N. Réf : 21/CD/CD/299/08/17

Objet : Avis de la CLE du SAGE Aisne Vesle Suipe sur le dossier d'autorisation pour la révision du plan d'épandage des boues de la station d'épuration de Reims

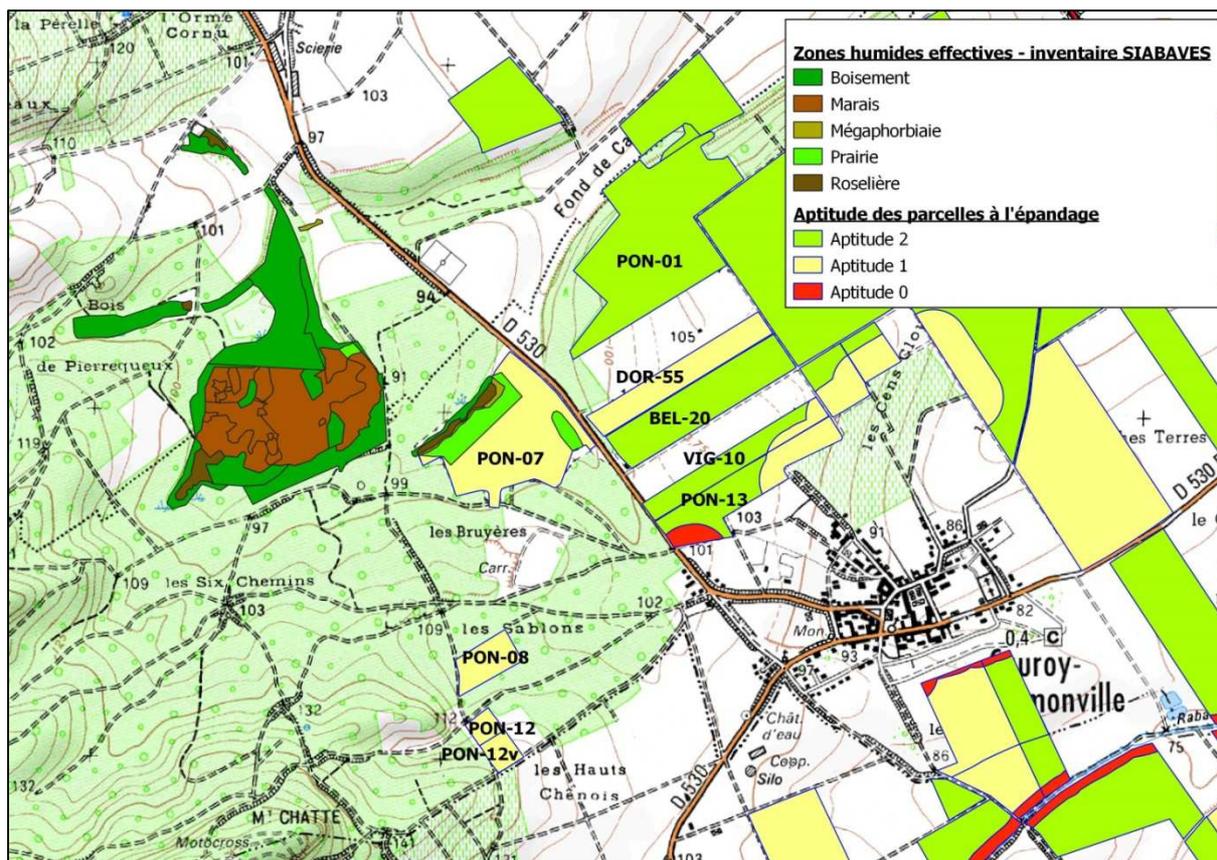
La parcelle d'épandage PON-07 est située sur une zone humide effective recensée par le SIABAVES lors de son inventaire. Elle recouvre des prairies humides, mégaphorbiaies, roselières (cf. carte ci-dessous), risquant ainsi de les dégrader.

Pour rappel, la règle R4 du SAGE demande que les IOTA soumis à déclaration ou autorisation ainsi que les ICPE soumises à déclaration, enregistrement ou autorisation ne doivent pas entraîner la dégradation ou la destruction de zones humides. Toutefois, les IOTA et ICPE présentant un caractère d'intérêt général ou d'utilité publique, ou dans le cadre d'une extension ou modification de l'existant peuvent déroger à la règle précitée dès lors qu'ils intègrent des mesures compensatoires permettant, à hauteur de 200% en surface, et en priorité sur la même masse d'eau, la pérennisation ou la restauration de zones humides qui présenteront de préférence les mêmes fonctionnalités (épuration des eaux, soutien d'étiage, rétention d'eau en période de crue, biodiversité...). A défaut, ces mesures compensatoires devront permettre, à hauteur de 200% et en priorité sur la même masse d'eau, la création de zones humides présentant les mêmes fonctionnalités que celles citées ci-avant.

Les cartes suivantes situent les parcelles précitées au regard des zones humides :

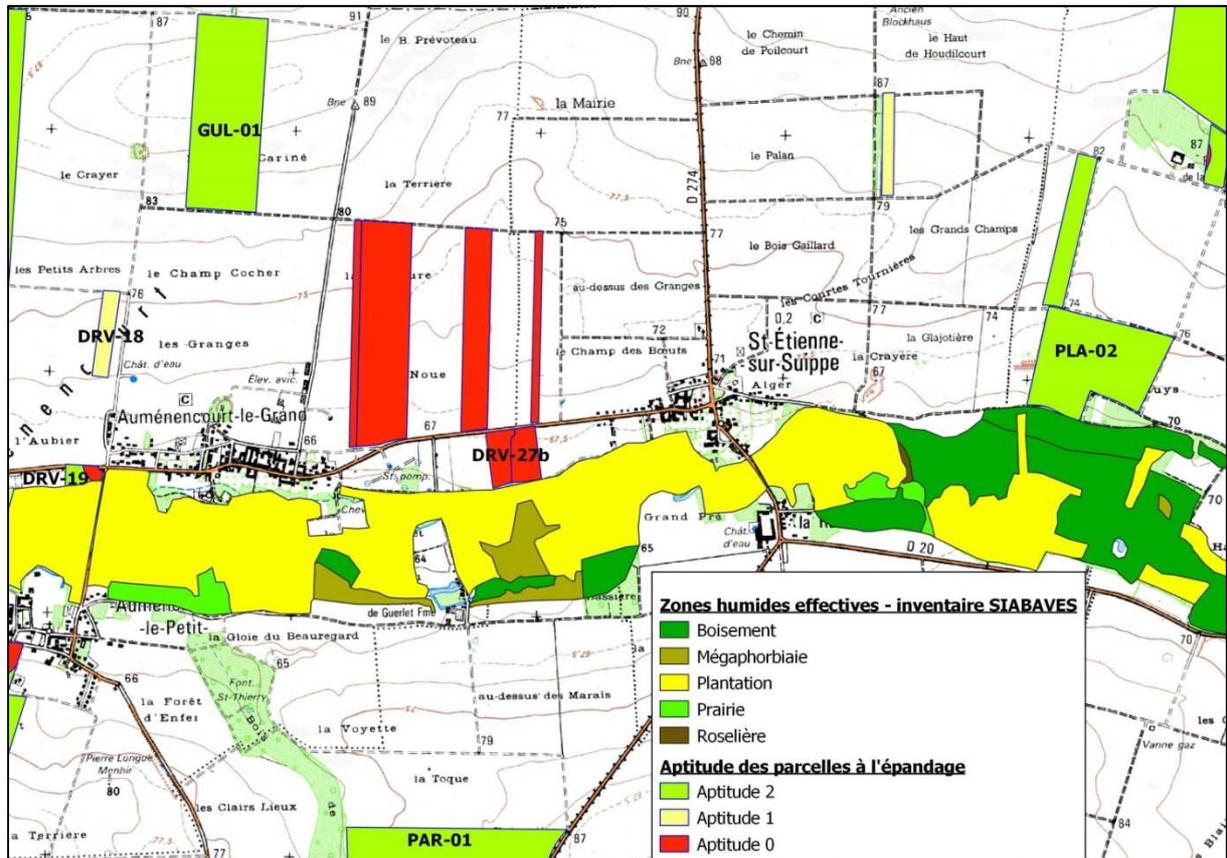
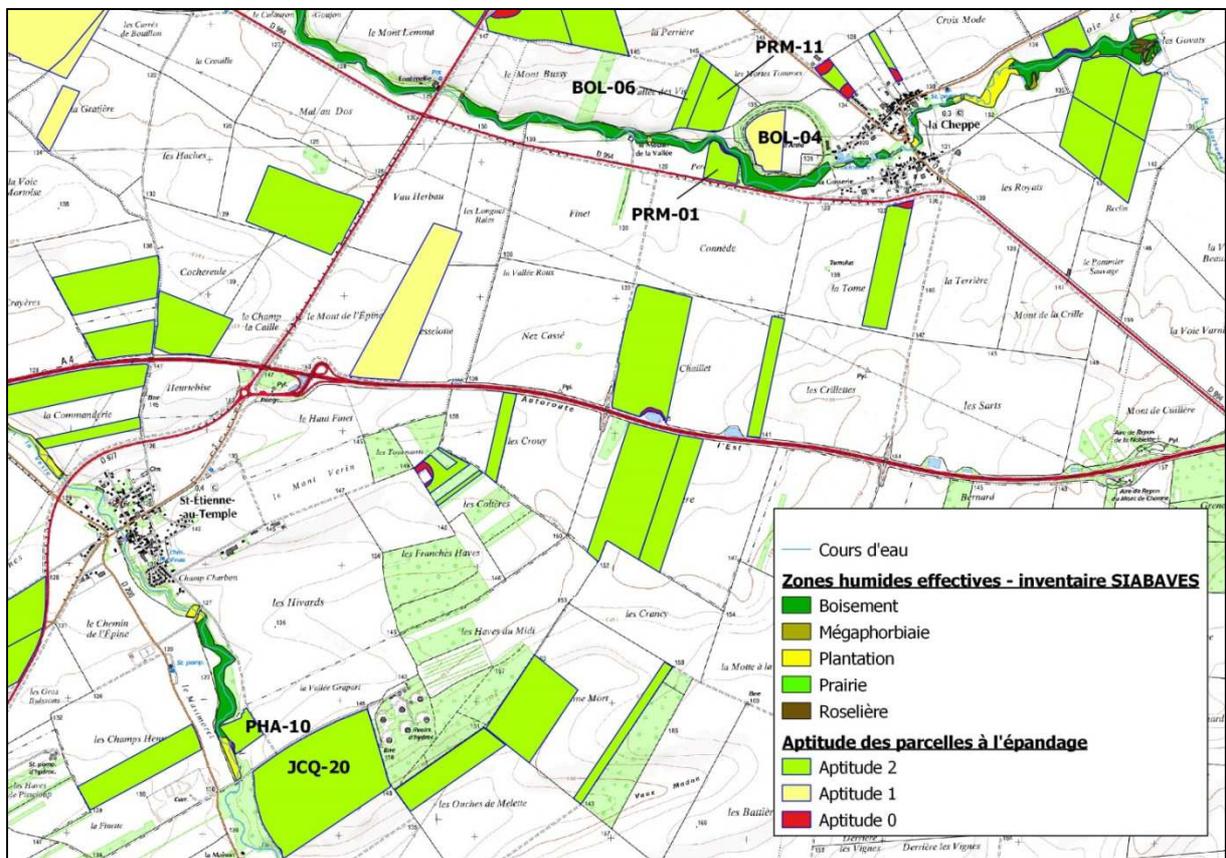
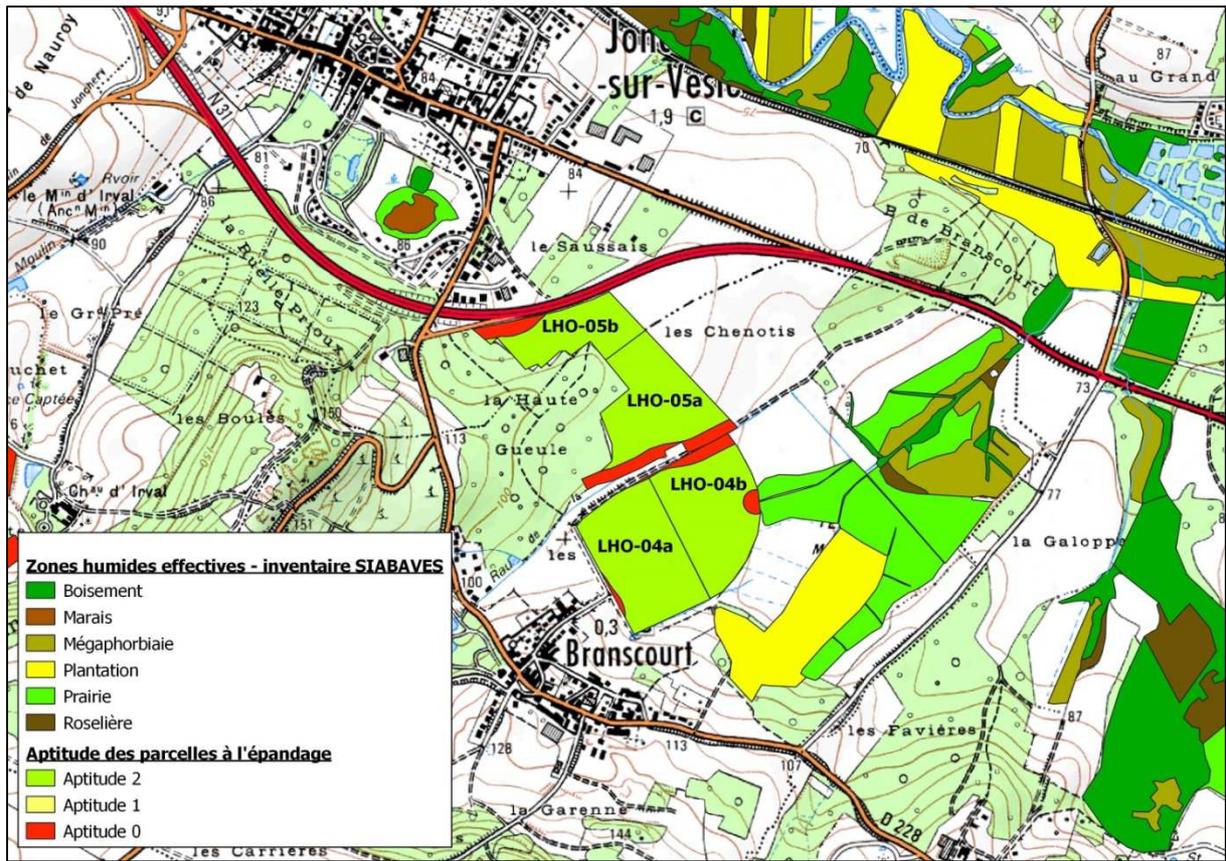
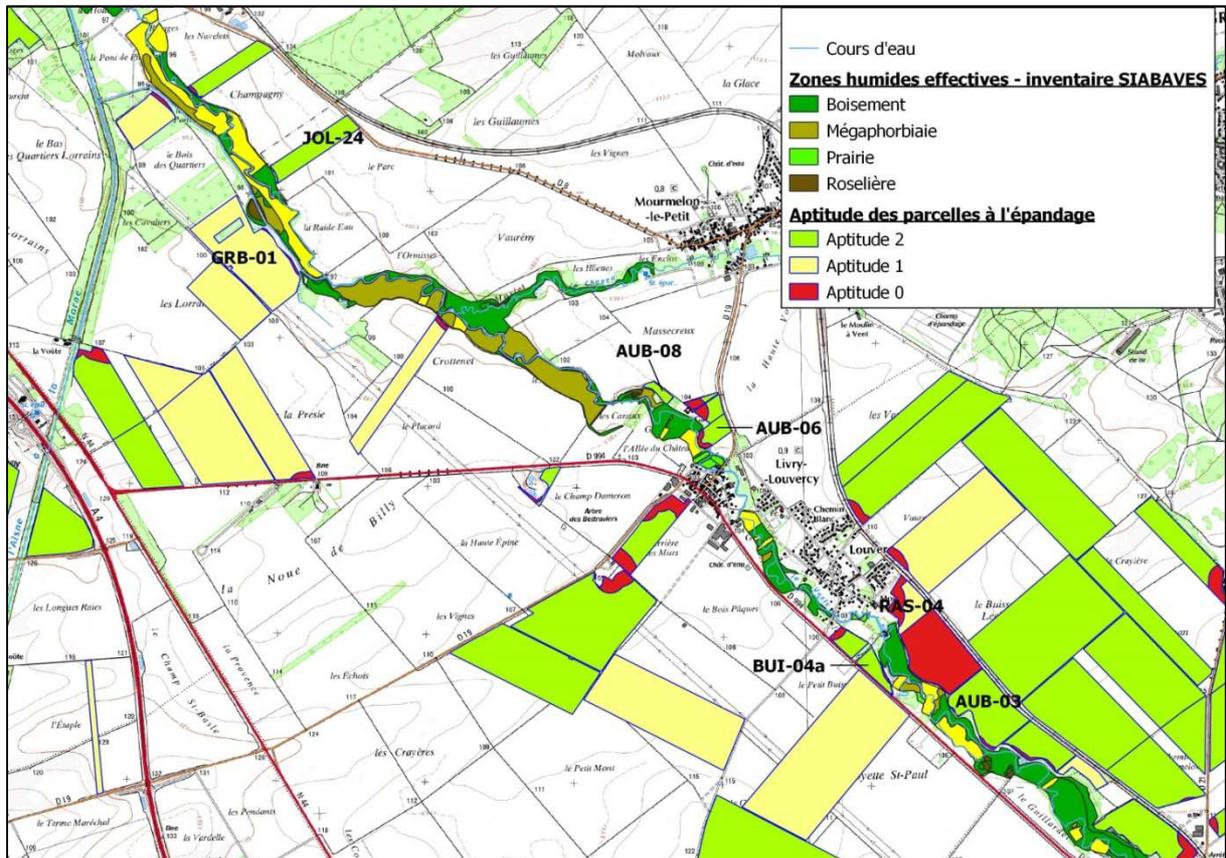
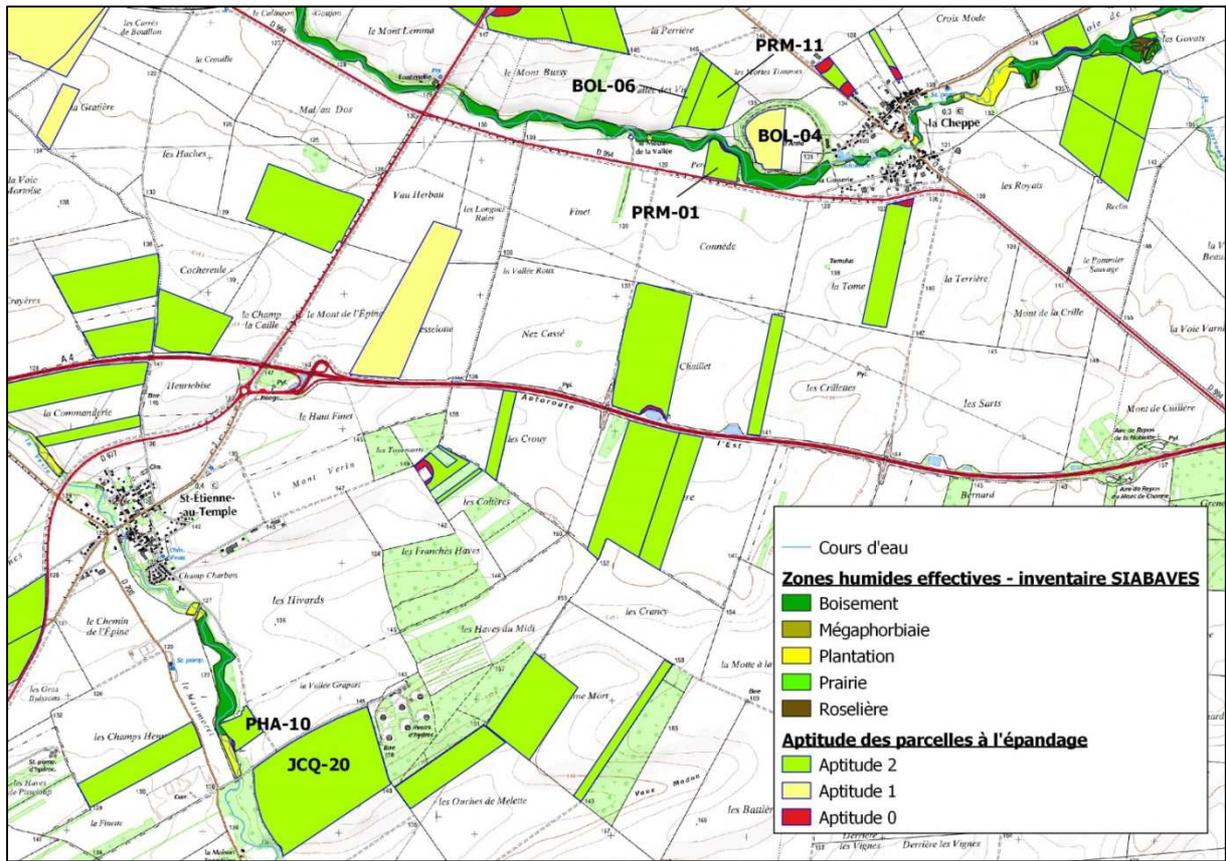
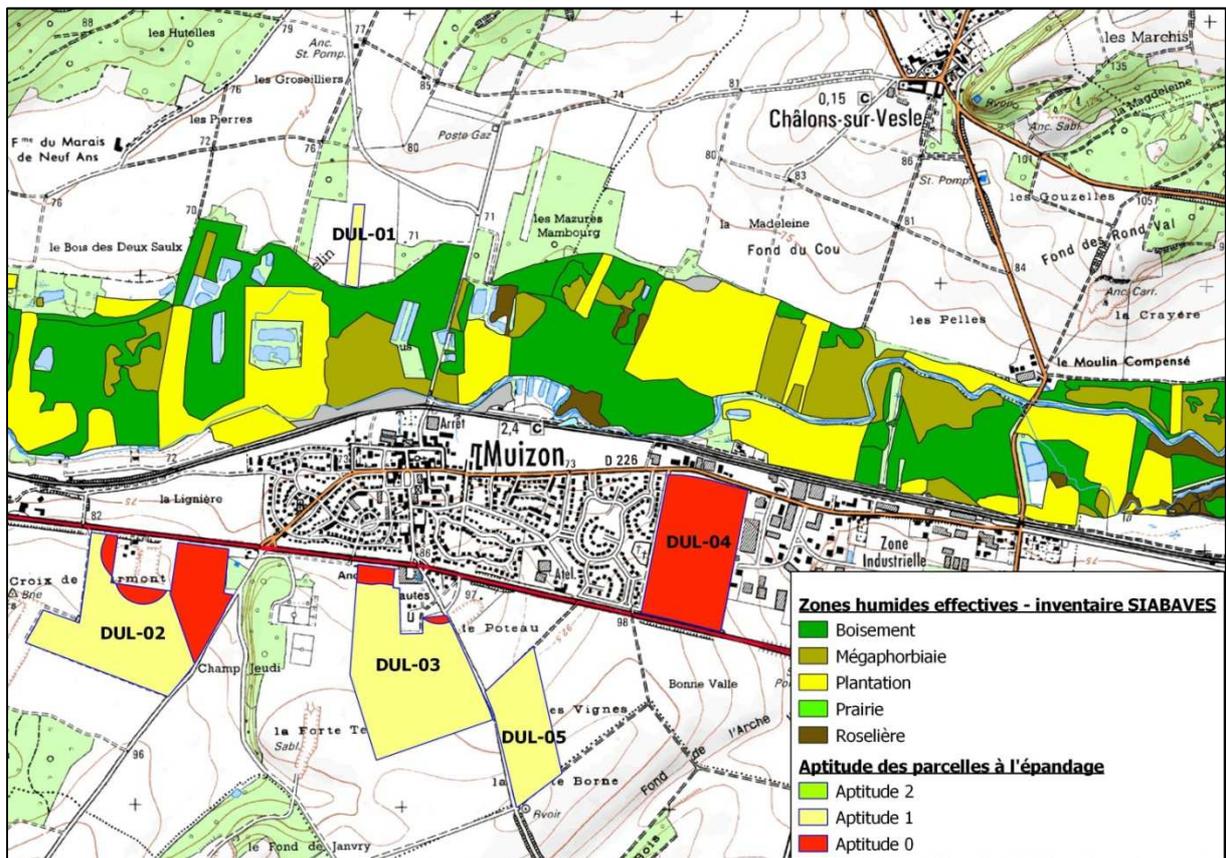
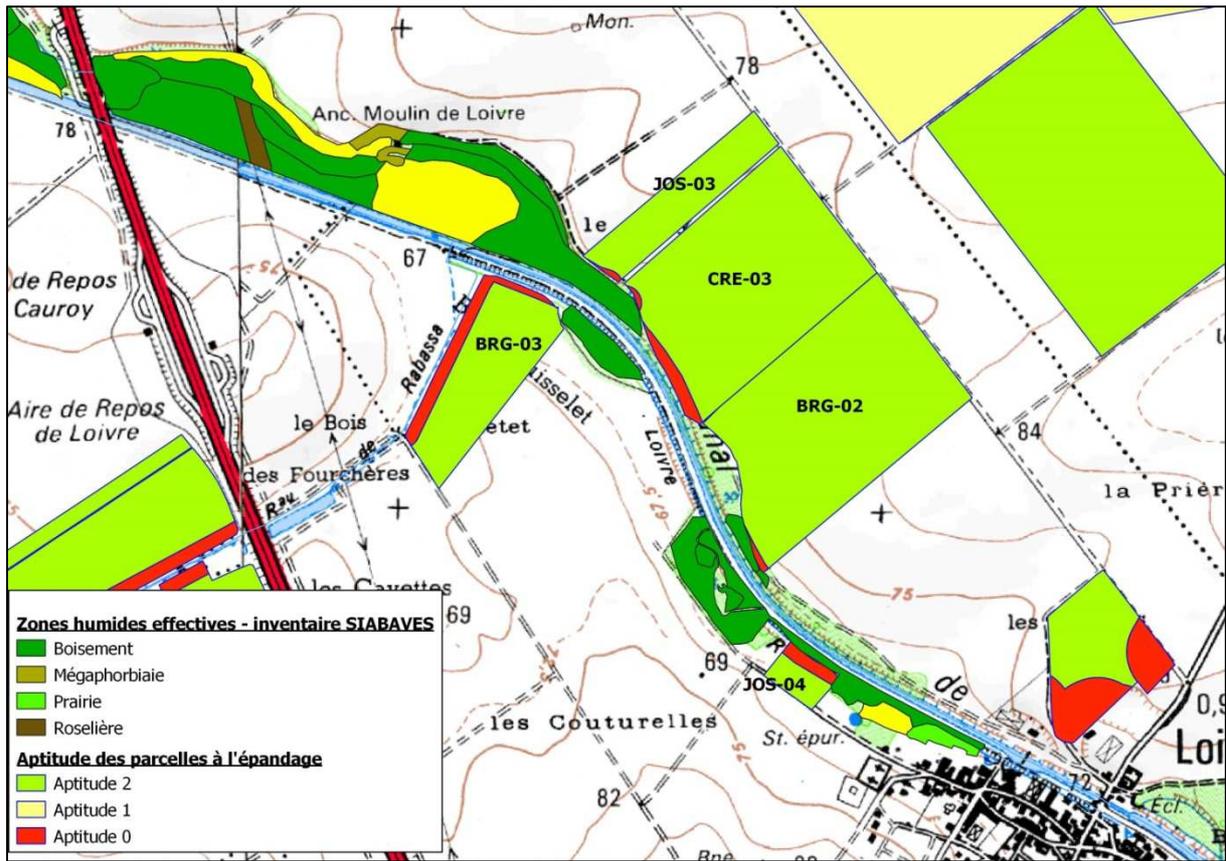
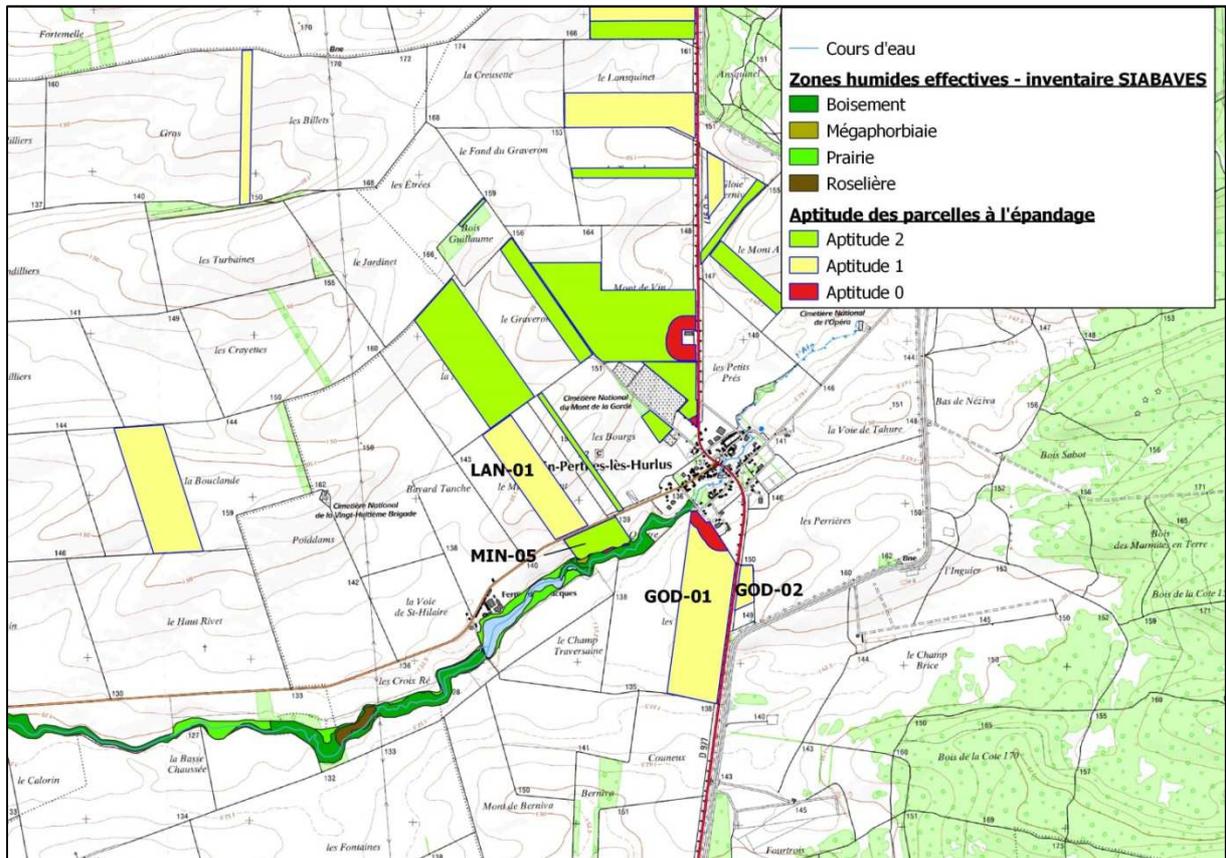
De plus, plusieurs parcelles susceptibles d'accueillir des épandages se situent le long de zones humides, sans zone tampon ou zone d'aptitude 0 où les épandages sont interdits, risquant ainsi des dégradations ou pollutions éventuelles de ces milieux. Cela concerne les parcelles suivantes : DUL-01 (aptitude 1), PLA-02 (aptitude 2), PHA-10 (aptitude 1), JOL-24 (aptitude 2), AUB-08 (aptitude 2), VLU-17 (aptitude 2), BOL-04 (aptitude 2), TER-05a (aptitude 2), BLE-10 (aptitude 2), GOL-01 (aptitude 1), GOL-03 et GOL 03a (aptitude 1). Il serait souhaitable d'appliquer une distance, par exemple équivalente à celle des cours d'eau, afin de protéger ces zones humides.

Cela pourrait également concerner les parcelles situées à moins de 35 mètres, et sans zone tampon : LHO-04a (aptitude 2), BOL-04 (aptitude 2), PRM-11 (aptitude 1), JOL-06 (aptitude 2), GIL-106 (aptitude 1), JCQ-012 (aptitude 1).

Certaines parcelles ont des zones d'aptitude 0 couvrant une distance inférieure à 35 mètres d'une zone humide. Ces zones de non épandages pourraient être élargies ou allongées, afin de limiter tout risque de pollution et de dégradation de ces milieux : LHO-04b (aptitude 2), PRM-01 (aptitude 1), GRB-01 (aptitude 1), JOL-03 (aptitude 2), AUB-06 (aptitude 1), AUB-03 (aptitude 2), BUI-04a (aptitude 2), JOS-04 (aptitude 2), BRG-03 (aptitude 2), BRG-02 (aptitude 2), CRE-03 (aptitude 2), JOL-03 (aptitude 2), DRV-19 (aptitude 2), MIN-05 (aptitude 2), RAS-08 (aptitude 2), MAC-07 (aptitude 1), MAC-08 (aptitude 1), DUB-07 (aptitude 1), JCQ-04 (aptitude 2), DUB-03 (aptitude 2), THI-09 (aptitude 1), GPL-33 (aptitude 1), LAM-06 (aptitude 2), LAM-03 (aptitude 2).
